# INFORMACIÓN DE SERVICIO

## Nuevo KIT/SET de poleas tensoras con soporte de motor para motores diésel Chevrolet / Opel / Vauxhall 1.7 l

<b>Fabricantes:</b>	Chevrolet, Opel, Vauxhall
<b>Modelos:</b>	
<b>Chevrolet:</b>	Astra, Corsa
<b>Opel:</b>	Astra G, Combo, Corsa B, Corsa C, Meriva
<b>Vauxhall:</b>	Astra Mk IV, Combo, Corsa Mk II, Meriva
<b>Motores:</b>	1.7 Di, 1.7 DTi, 1.7 CDTi
<b>Nº de artículo:</b>	530 0492 10 (KIT) 530 0492 09 (SET)

**Fig. 1:** Polea tensora sustituida 531 0166 20 (1) y sucesora 531 0819 10 (2)

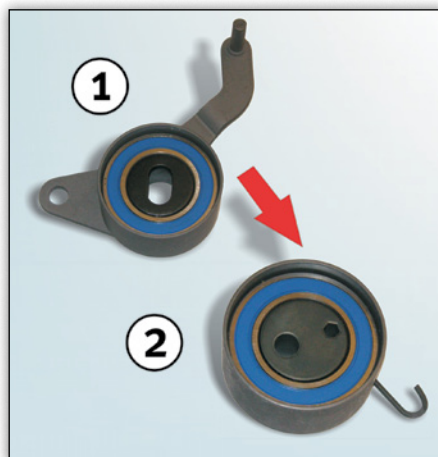
Al cambiar la polea tensora, está prevista una sustitución de producto por parte de los fabricantes de vehículos indicados anteriormente. La polea tensora anterior con el número de artículo 531 0166 20 se ha sustituido por la polea tensora con el número de artículo 531 0819 10 (ver Fig. 1).

**Fig. 2:** Contenido del KIT 530 0492 10

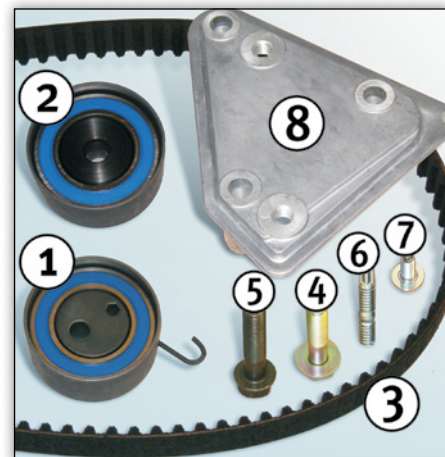
Al realizar esta modificación, es necesario montar un nuevo soporte del motor en los modelos hasta el número de motor 328704 (ver Fig. 2, Posición 8).

Por esta razón, Schaeffler Automotive Aftermarket ofrece el KIT de poleas tensoras 530 0492 10 y el SET de poleas tensoras 530 0492 09 para realizar esta modificación, ya que ambos artículos incluyen un nuevo soporte del motor.

A partir del número de motor 328705, el soporte del motor (referencia original 684051) está instalado en el vehículo.

Para estos vehículos se ofrecen el KIT de poleas tensoras 530 0494 10 y el SET de poleas tensoras 530 0494 09 sin soporte del motor.
